59. Änderung des Flächennutzungsplans der Samtgemeinde Gellersen

Bericht zur Prüfung, Abwägung und Behandlung der im Rahmen der Beteiligung der Behörden nach § 4 Abs. 1 Baugesetzbuch (BauGB) eingegangenen Stellungnahmen

Südergellersen, den 02.09.2025

Samtgemeinde Gellersen, Bereich Bauleitplanung

12.28 **Anlage 2**

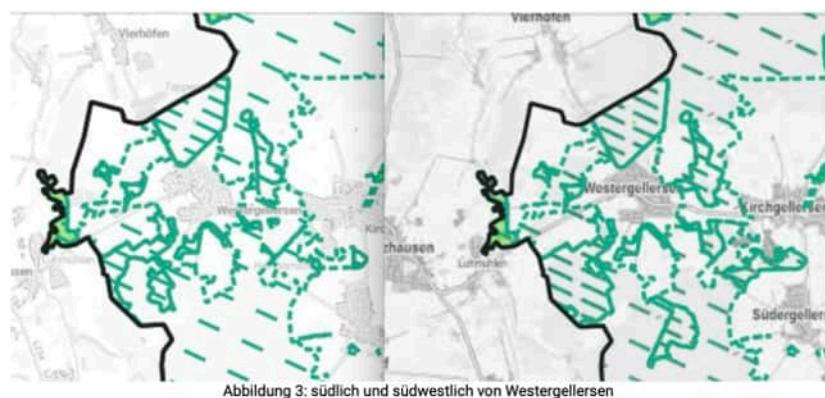
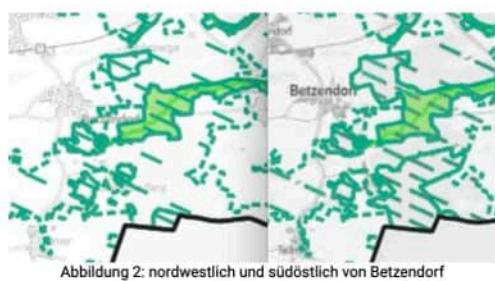
<p>Anlage 2: Vorranggebiet AME_GEL_ILM_01 liegt im Bereich Vorranggebiet von regionaler Bedeutung – lineare Ausprägung</p>  <p>Abbildung 1: Vorranggebiet AME_GEL_ILM_01 im Bereich Vorranggebiet von regionaler Bedeutung lineare Ausprägung</p>	<p>Der Änderungsbereich liegt innerhalb eines Vorbehaltsgebietes Biotopverbund, nicht innerhalb eines Vorranggebietes. Die Auswirkungen des Planvorhabens auf den Biotopverbund werden im weiteren Planverfahren im Rahmen der Umweltprüfung untersucht und im Umweltbericht dargelegt. Aufgrund der bestehenden Windenergienutzung im Änderungsbereich ist jedoch durch die vorliegende Planung des Repowerings sowie der Errichtung neuer Windenergieanlagen nicht von Beeinträchtigungen auszugehen.</p>

Die Stellungnahme wird zur Kenntnis genommen.
